改善箇所説明図

改善措置の内容

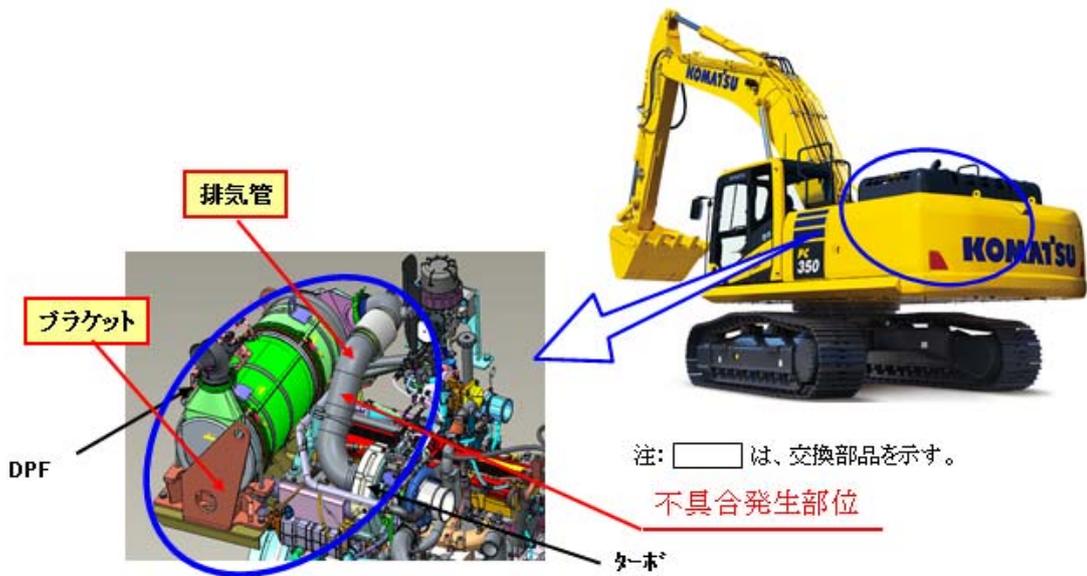
変更部位		改善後	改善前
排気管	排気管の外観	<p>ヘリス【14山】</p> <p>隅内溶接</p>	<p>ヘリス【20山】</p> <p>突合せ溶接</p>
マウントブラケット	マウントブラケットの外観	<p>補強材追加</p> <p>②</p> <p>ホルム穴拡大</p> <p>①</p>	<p>①</p> <p>②</p>
	調整機能(ホルム穴形状)	M12ホルムに対して調整代を増加。 ①18丸穴 ②18丸穴	M12ホルムに対して調整代小。 ①128X18長穴 ②128丸穴
	補強材	あり	なし
排気管 サポート ブラケット	調整機能(ホルム穴形状)	<p>調整代増加</p> <p>③20丸穴</p> <p>④裏ナット廃止、18丸穴</p> <p>⑤裏ナット廃止、18丸穴</p> <p>⑥20X15長穴</p> <p>⑦20X15長穴</p> <p>⑧18丸穴</p>	<p>調整代小</p> <p>③15X24長穴</p> <p>④裏ナット付</p> <p>⑤裏ナット付</p> <p>⑥125丸穴</p> <p>⑦125丸穴</p> <p>⑧15丸穴</p>
		<p>③</p> <p>④</p> <p>⑤</p> <p>⑥</p> <p>⑦</p> <p>⑧</p>

シヨベル・ローダの排気管において、排気管の設計が不適切なため、強度が不足しているものがある。そのため、そのままの状態で使用を続けると、原動機の振動により当該排気管が共振して亀裂が生じ、最悪の場合、排気ガスが漏れるおそれがある。

全車両、排気管とサポートブラケットを対策品に交換する。

識別: ブラケットに白色ペイントを塗布し、識別する。
